**Město Hodonín****DODATEK Č. 3
KE SMLouvĚ O DíLO**

„Hodonín, Dešťová stoka z lokality Výhon do Očovského járku“**1. SMLUVNÍ STRANY****Objednatel:**

Z M Ě N O V Ý L I S T

číslo: ZL č. 2

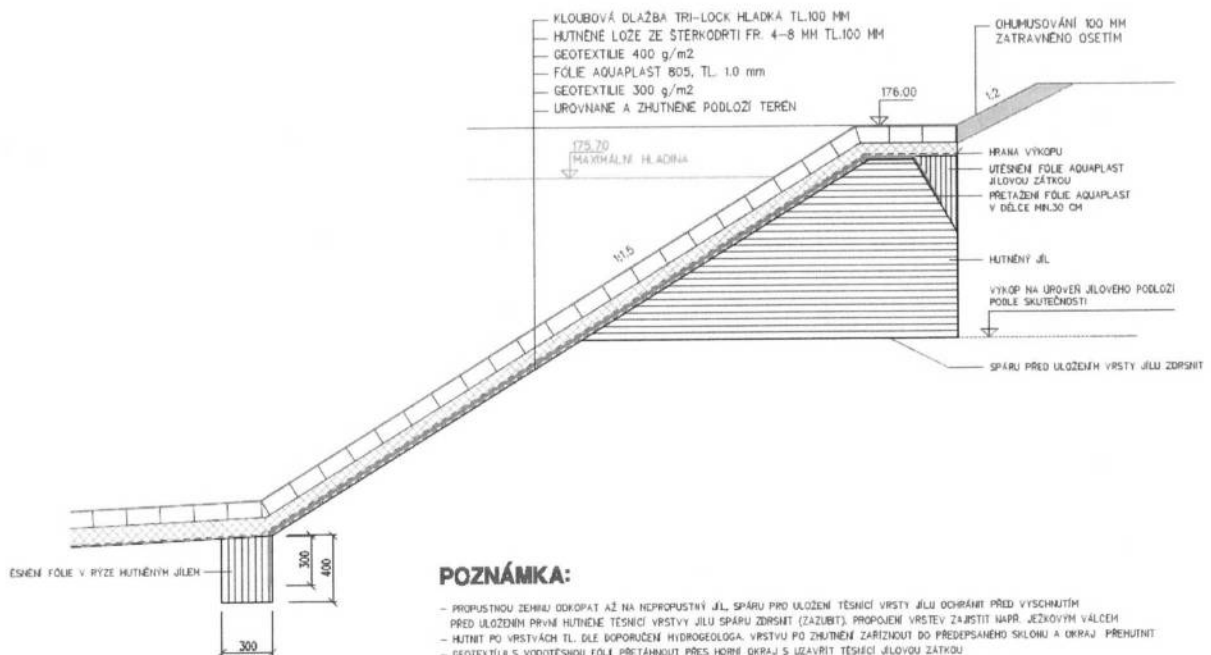
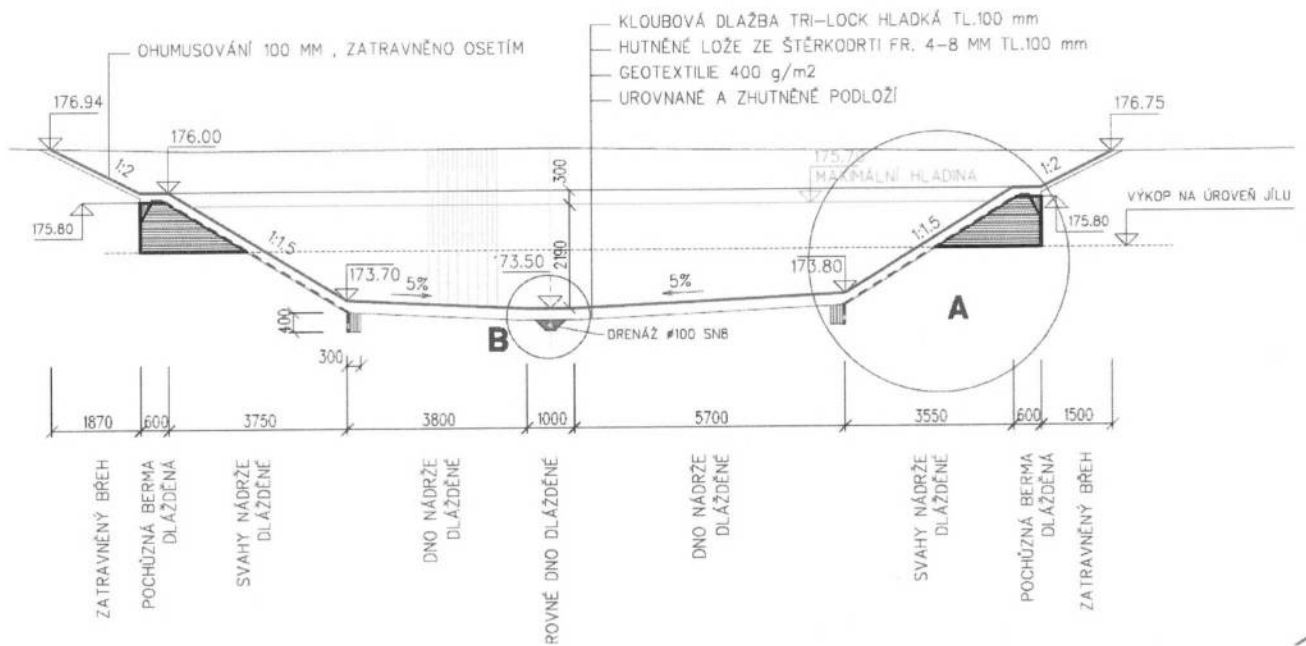
Na základě objevující se zvýšené hladiny podzemní vody ve výkopech tam, kde to dřívější HG průzkum nepředpokládal bylo provedeno doplňkové HG posouzení pro ověření hladiny podzemní vody a následně byla provedena projekční úprava technického řešení nepropustnosti retenční nádrže, které spočívá v dodatečném zatěsnění vrchních písčitých vrstev a snížení velikosti plochy folie ve dně retenční nádrže.

S ohledem na zjištěnou hydrogeologickou situaci bylo řešení retenční nádrže doplněno o její zabezpečení proti nežádoucím účinkům podzemní vody a ochránění okolního terénu před jeho osušením. Navržené řešení zabezpečí nepropustnost retenční nádrže ze strany prosakující vody z okolí nádrže.

Zemina bude odkopána až na nepropustnou jílovou vrstvu, která se nachází cca 2 m pod stávajícím terénem. Jílové vrstvy v tl. cca 20 cm se průběžně zhutní strojně. Tam, kde to s ohledem na rozměry nebude možné, tak se hutnění provede ručními pěchy. Po zhutnění se každá vrstva zařizne ve sklonu svahu nádrže, a její okraj se znovu zahutní. Po dosažení konečné úrovně těsnění z hutněného jílu se uloží geotextilie s těsnicí fólií, které se na horním okraji přetáhnou přes jílovou vrstvu. Po svaření a odzkoušení těsnosti fólie, se provede její zatěsnění pomocí jílové zátky. Ve dně nádrže se fólie zatěsní hutněným jilem v rýze vyhloubené v patě svahu šířky 30 cm, hl.40 cm. Přes fólii se uloží ochranná geotextilie 400 g/m2.. Následně se provede podklad pod dlažbu z hutněné štěrkokodrtě frakce 4-8 mm. Spáry v dlažbě se vyplní drceným kamenivem fr. 4-8 mm.
